Evaluation environnementale du PLU de Chamrousse

Evaluation environnementale du projet – 29/09/2017

Les réponses apportées par le projet : milieux naturels et biodiversité

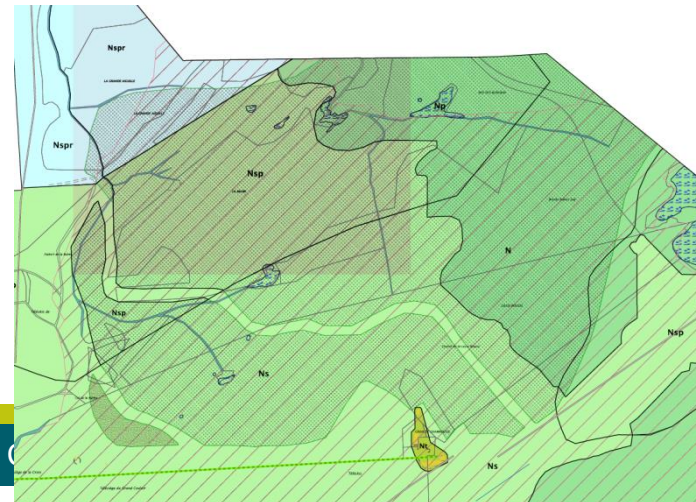
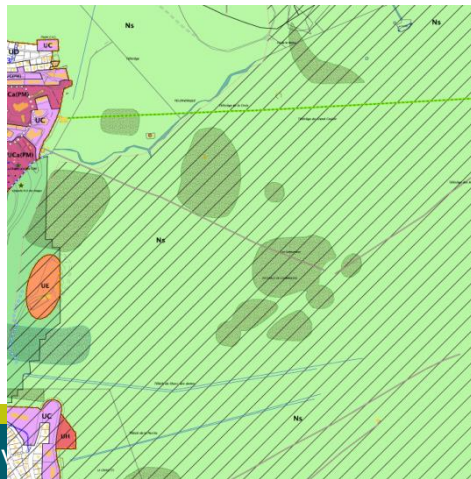
- Le zonage Ns, domaine skiable => reprend l'enveloppe des remontées mécaniques
 - Reste en périphérie du zonage Natura 2000
 - **A trois exceptions près qui pourront faire l'objet d'améliorations**
- Les zones humides sont repérées à titre d'information
 - Préconisation : utilisation du zonage **Nzh prescriptif**
- Des surfaces minimales de pleine terre sont requises en zone U :
 - UC : surface minimale de 10% de l'unité foncière en pleine-terre + 15% de surfaces éco-aménageables
 - UD : 30% en surfaces éco-aménageables + 10% en pleine-terre
- Utilisation des EBC pour protéger de manière stricte certains boisements
- Les boisements repérés au plan graphique (« zone de boisement ») feront l'objet de replantations d'arbres d'essence locale* en cas de coupe (à raison de 1 pour 1)
 - Ils sont essentiellement situés sur le domaine skiable

Les réponses apportées par le projet : milieux naturels et biodiversité

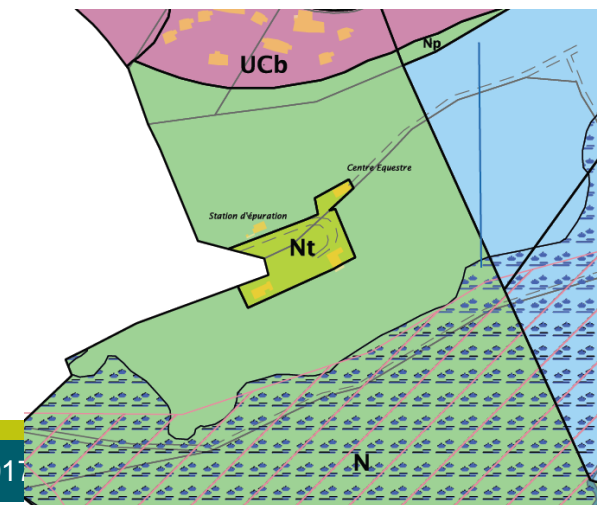
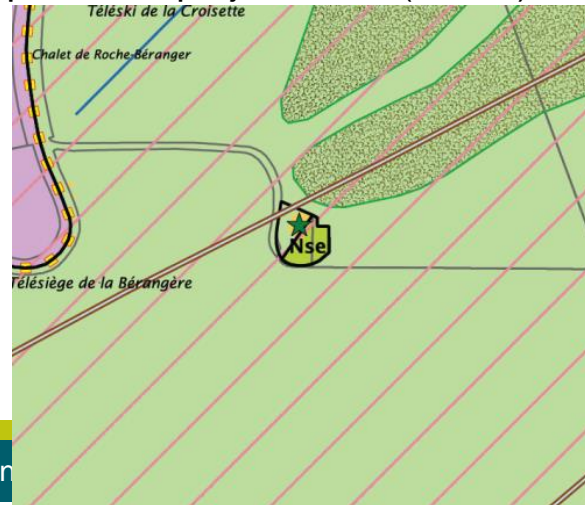
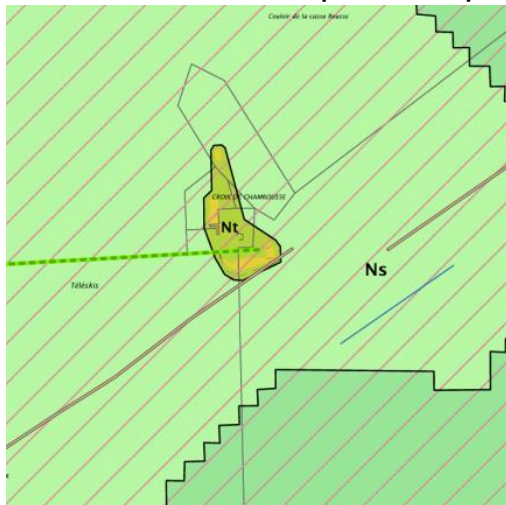
- Les STECAL sont **identifiés** et **encadrés** en zone naturelle, ils sont identifiés par la sous-destination Nt et Nse
 - Le STECAL de l'Arselle est en zone N2000 et celui de la Croix de Chamrousse en bordure. Celui du Malamut est en ZNIEFF de type II.

- La hauteur maximale des extensions ne pourra pas dépasser la hauteur de la construction existante
 - Le projet souhaite conforter le site de la Croix comme lieu emblématique de la station, il n'est cependant pas précisé le projet en lien (Stecal)

Les impacts résiduels du projet de PLU

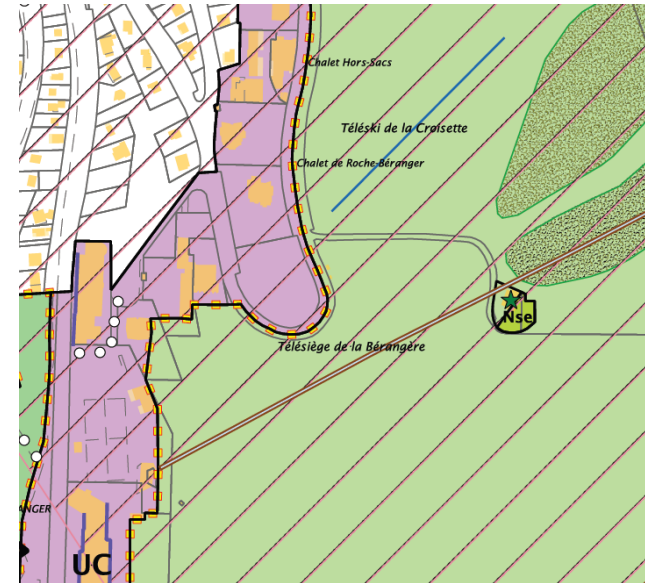
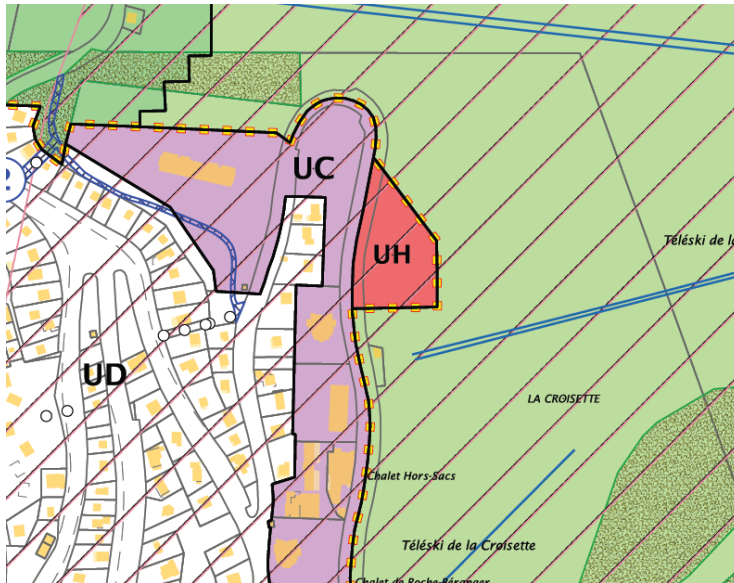
- Deux secteurs peuvent être considérés comme en extension sur Roche Béranger (zonés UC et UH)
 - Aucun projet n'est précisé sur ces secteurs
 - Néanmoins, les deux secteurs UC sont déjà insérés dans la trame viaire existante
 - Le secteur de Roche Béranger va faire l'objet d'une OAP
- ➔ **Il n'est d'ailleurs pas mentionné le nombre de lits touristiques créés ou envisagés**
 - Alors que le stock d'hébergement est déjà important par rapport aux remontées mécaniques existantes
 - « En cas d'accroissement significatif de la capacité d'accueil, un risque de saturation en périodes de pointes » (capacité de charge de la station) – Etude IRSTEA / AURG en 2015

Les impacts résiduels du projet de PLU Secteur Ns, domaine skiable

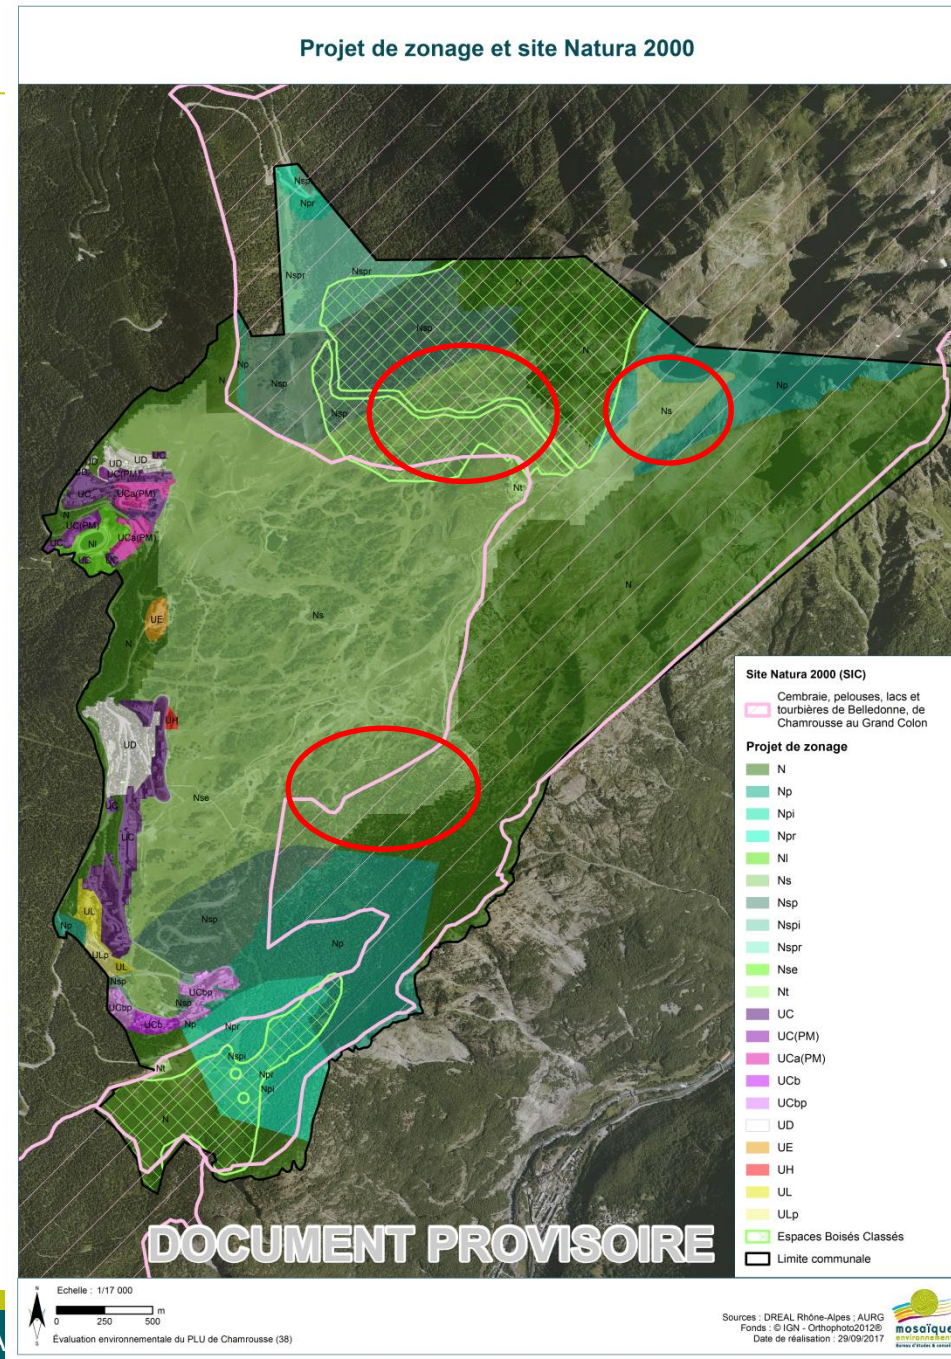
- Le projet ne précise pas les aménagements prévus sur ce secteur du domaine skiable
- Impact paysager :
 - La possible création « d'équipements, aménagements et constructions nécessaires à la pratique du ski » peut provoquer des modifications importantes du paysage, notamment avec les travaux de déboisement, de terrassement mais aussi du fait des infrastructures

- La neige de culture, du fait de ses caractéristiques, peut augmenter les phénomènes d'érosion et modifier le paysage.
- Impact hydrologie :
 - Impact de la neige de culture sur l'hydrologie des rivières : des débits réservés faibles, des assèchements totaux de cours d'eau en hiver, des risques d'assèchement partiel de zones humides ou de lacs situés en aval de la prise d'eau sont possibles

Les impacts résiduels du projet de PLU : biodiversité et secteur Ns, domaine skiable

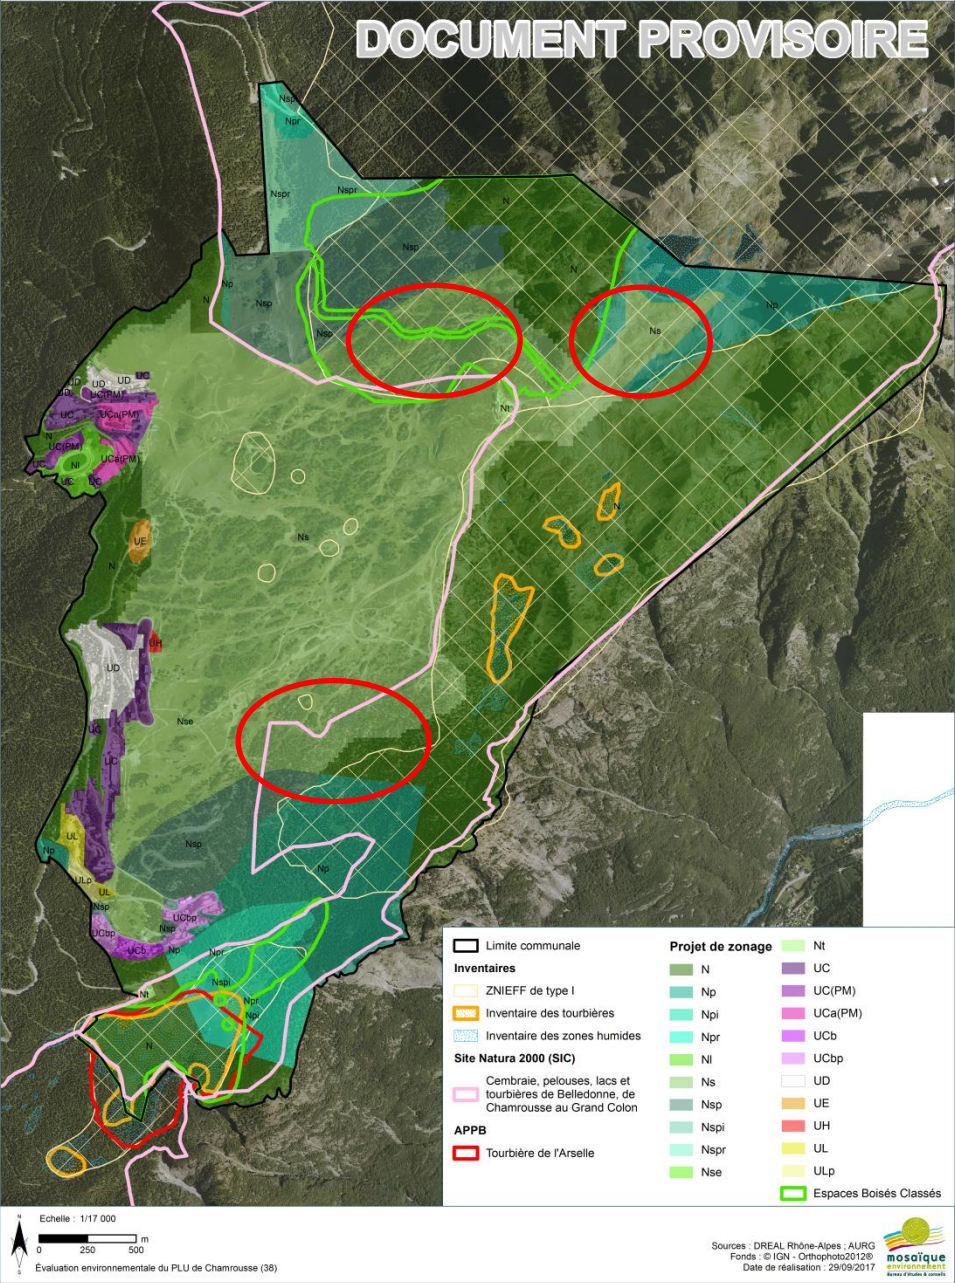
Le secteur Ns reprend l'enveloppe des remontées mécaniques, mais trois secteurs Ns recourent le site Natura 2000

- Secteur de Casserousse est, une seule piste existante, le zonage Ns pourrait être plus précis. Une bonne partie est cependant classée en EBC
- Secteur des lacs Roberts => piste existante
- Secteur à l'est de Roche Béranger
- Impact brut non quantifiable

- Zoner le secteur de périmètre éloigné de captage AEP des Lacs Roberts **Nsp**
- Préciser/revoir le zonage Ns sur le secteur de Casserousse est et Roche Béranger est pour mieux prendre en compte le site Natura 2000

Les impacts résiduels du projet de PLU : eau et assainissement

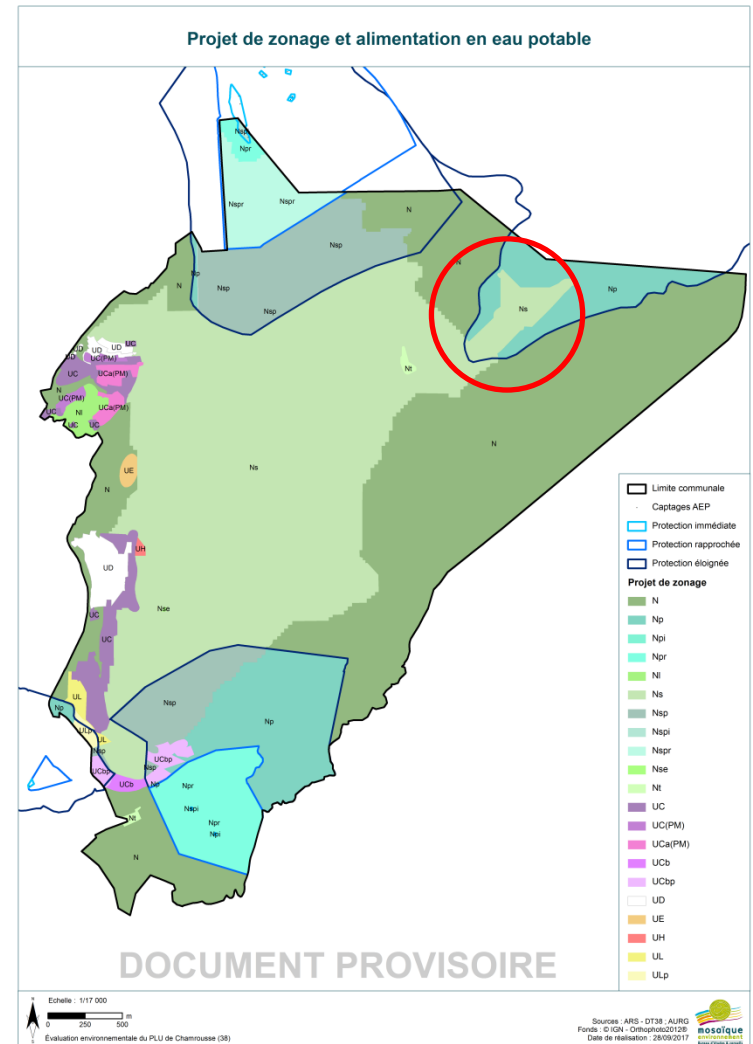
- La capacité en eau potable est **limitée** en situation de pointe uniquement future avec les aménagements prévus :
 - ➔ Des efforts sont à poursuivre en matière de réduction des consommations en eau potable
 - ➔ Sollicitation de la ressource de l'Arselle en période critique
 - ➔ Les schémas directeur assainissement / eau potable et eaux pluviales sont en cours de révision
- ➔ Le secteur des Lacs Robert (périmètre éloigné) est classé en Ns
 - ➔ Nsp sur les autres secteurs
